PARALLELEØPDRAG om "SUNDHOLM SYD"

Bedømmelseskomitéens vurdering og anbefalinger

OKTOBER 2009
Københavns Kommune
Økonomiforvaltningen
Teknik- og Miljøforvaltningen

Aksonometri af Bertelsen & Schevings forslag til bebyggelsesstruktur. Bygningerne ligger som strøet omkring Fabrikken for kunst og design. Mellem bygninger er arealerne opdelt til forskellige formål.

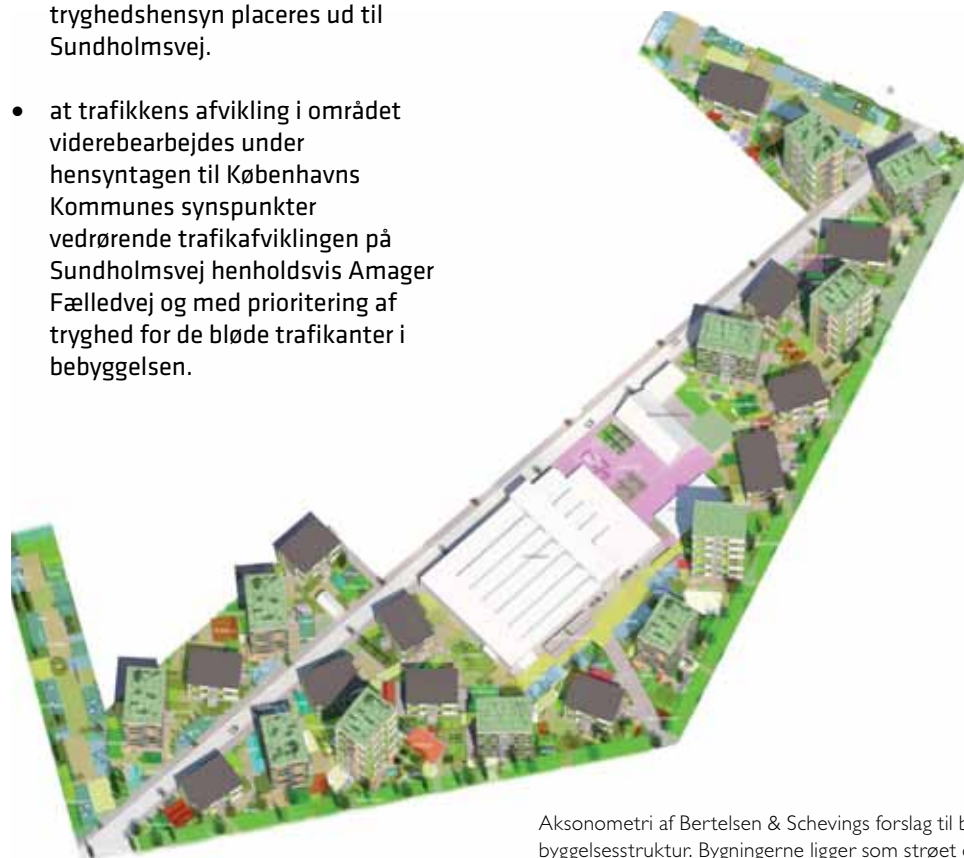
Forslaget opererer med en bebyggelsesprocent på 112 og en gennemsnitlig friarealprocent på 39 indenfor projektområdet. Altså den laveste friarealprocent af de 3

forslag uanset, at punkthusbebyggelsen og bygningshøjderne bl.a. er motiveret ud fra ønsket om så lille et 'fodaftryk' som muligt. Det er imidlertid problematisk i forhold til rammerne Forslag til Kommuneplan09.

- at bebyggelsen overholder kommuneplanens rammer til bebyggelsestæthed, max etagehøjde og friarealprocent.
- at bebyggelsen holder sig inden for projektområdets grænser.
- at parkeringsnormen overholdes inden for projektområdets grænser.
- at bebyggelsen har en klar etapeopdeling, som giver hver etape en bærende struktur, der kan stå alene, og som gør dele af projektet realiserbart indenfor en overskuelig periode.
- at etapeopdelingen tager højde for, at Almen Bolig+ gerne skal stå i en samlet struktur på grunden.
- at den overvejende del af Almen Bolig+enhedernes friarealer udlægges som havearealer til de enkelte lejermål.
- at Almen Bolig+bebyggelserne af energihensyn skal være minimum 8-10 boliger pr. enhed.

Det nuværende forslag, hvor Almen Bolig+ er fordelt udover hele grunden, anses derfor hverken etapeopdelingsmæssigt eller driftsøkonomisk hensigtsmæssigt.

- at en pladsdannelse etableres syd for Kulturfabrikken for at skabe den bedste åbenhed mod Hørgården.
- at børneinstitutionen af tilgængeligheds- og tryghedshensyn placeres ud til Sundholmsvej.
- at trafikens afvikling i området videregøres under hensyntagen til Københavns Kommunes synspunkter vedrørende trafikafviklingen på Sundholmsvej henholdsvis Amager Fælledvej og med prioritering af tryghed for de bløde trafikanter i bebyggelsen.

Tanja Jordans forslag, set fra sydøst.

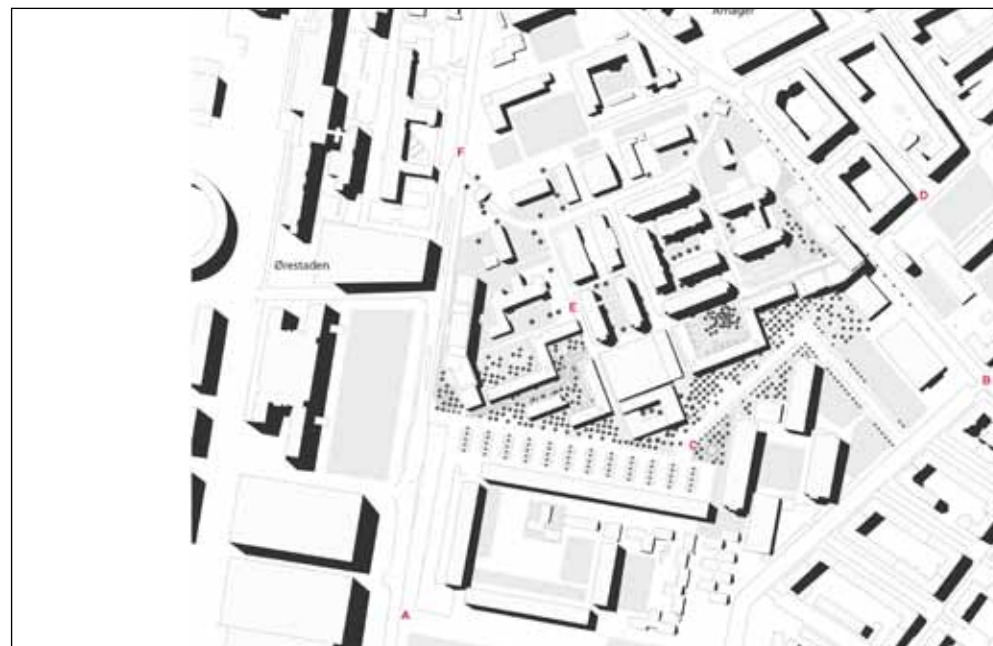
På samme måde ender bebyggelsesplanen med at vende sig lidt ind imod sig selv, og der bliver aldrig for alvor igennem boligblokkene skabt en relation til hverken Sundholm eller Hørgården. Samlet set bliver 'campus-begrebet' derfor lidt et postulat, der lover åbenhed og sammenhæng, men ikke for alvor formår at række udover grundens afgrænsninger. Den nye identitet, der i programmet efterspørges, synes derfor heller ikke opnået.

Kulturfabrikken har ikke fået tilført nye kvaliteter, men er derimod blevet pakket ind i bygninger, hvilket fratager den en del af dens mange muligheder for at være en tilgængelig dynamo i området. Forslaget har på den måde ikke lyttet særligt intenst til de synspunkter omkring Kulturfabrikken, der fremkom på workshopen før sommer.

Forslaget ligger indenfor rammerne i Forslag til Kommuneplan09, dog er enkelte bygninger på 7 etager ud over rammerne. Det er uklart, om forslaget overholder parkeringsnormen, da det præcise antal boliger ikke specificeres. Endvidere er det problematisk, at forslaget går væsentligt udover projektområdet, da man ikke kan tage en sådan aftale med Hørgården for givet.

Plan af Vandkunstens forslag, som er udformet som en perforeret boligslange, der danner forskellige rum.

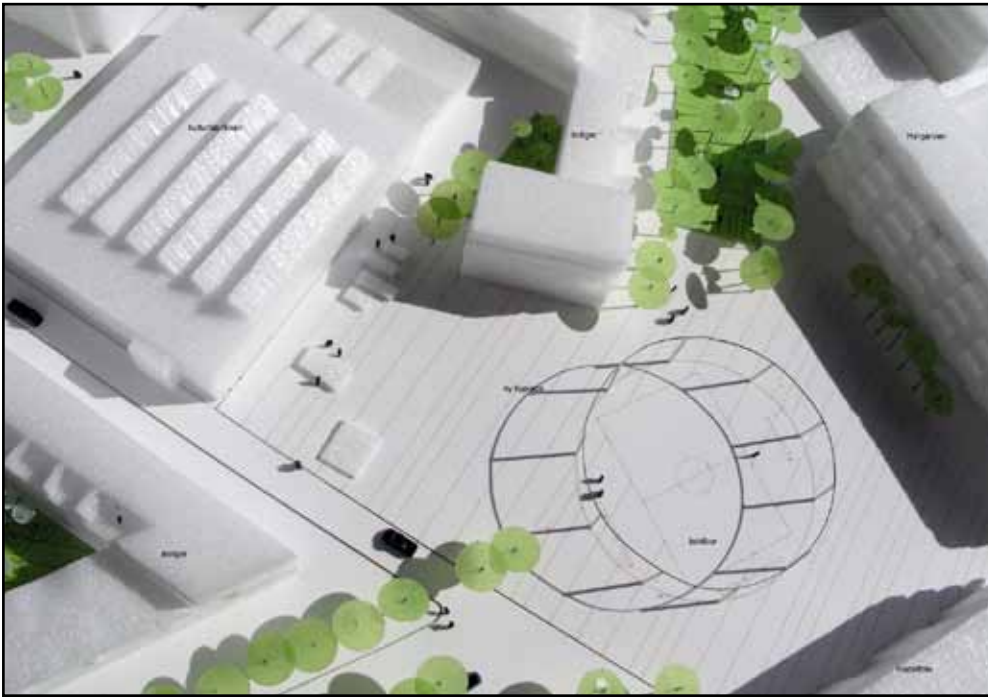
Det er uklart hvordan disse forskellige zoner afgrænses, d.v.s. hvor man kan tillade de lokale teenagere og sundholms beboere at sive ind og tage ophold. Er dette spørgsmål ikke er afklaret på forhånd, er det sandsynligt, det vil ske i form af aflåselige hegn og låger om alt, der ikke er heloffentligt, kort tid efter de første nye beboere er flyttet ind.

Som ved Tanja Jordans projekt er det problematisk, at forslaget går væsentligt udover projektområdet, da man ikke kan tage en sådan aftale med Hørgården for givet. Endeligt er der trafikale problemer knyttet til en gennemkørende vej fra Amager Fælledvej til Sundholmsvej.

Parkeringsnormeringen for Almen Bolig+ er endvidere ikke helt overholdt og forudsætter et magelæg med Hørgården for at kunne dette. En videre bearbejdning burde desuden udarbejde rammer for hvordan friarealerne opdeles i private haver, samt arbejde mod flere udadvendte funktioner.
